製品マニュアル更新情報

ビジネスプロジェクター

EB-L735U	EB-L630SU
EB-L730U	EB-L630U
EB-L720U	EB-L630W
EB-L635SU	EB-L530U

スクリーンタイプ/EDIDメニューの21:9対応

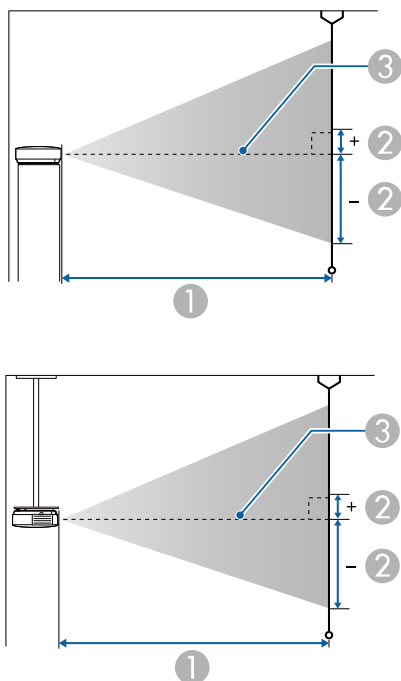
〔設置〕メニューの〔スクリーンタイプ〕に〔21:9〕を追加しました。〔信号入出力〕メニューの〔EDID〕に、21:9向けの設定値を追加しました。

スクリーンタイプを〔21:9〕に設定すると、〔EDID〕は自動的に〔2560×1080/60Hz〕に設定されます。

メニュー	設定値
スクリーンタイプ	4:3, 16:6, 16:9, 16:10, 21:9
EDID > 入力解像度	変更前の設定値, 2560×1080/60Hz, 1920×810/60Hz

EB-L735U/EB-L730U/EB-L635SU/EB-L630SU/EB-L630U/EB-L530U

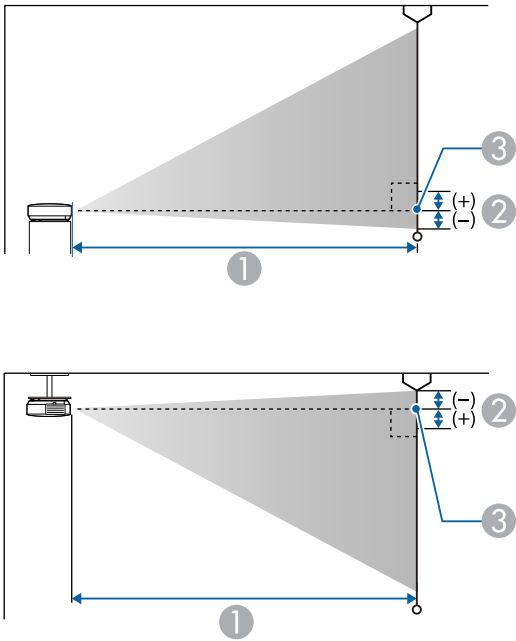
[スクリーンタイプ] を [21:9] に設定したときの投写距離表は以下のとおりです。
